**ANNEXE – PROJET DE PLU DE GIRAC**  
**MODIFICATIONS DU PROJET A PRENDRE EN COMPTE APRES ENQUETE**  
**PUBLIQUE POUR APPROBATION**

Le bourg

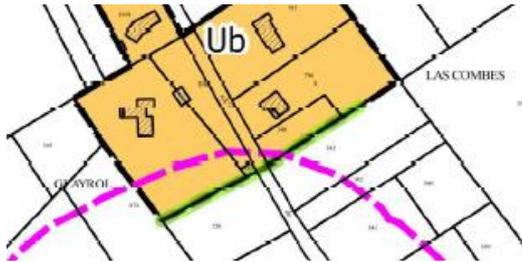
**Incohérence zones U / distances ICPE**

**REDUCTION DE LA ZONE U** sur le bourg au plus près du bâti et en retirant le parcellaire vierge, pour mise en cohérence avec les distance réglementaires ICPE.

Parcelles reclassées en A

+ la zone U est limitée au bâti sur le bourg dans la zone impactée
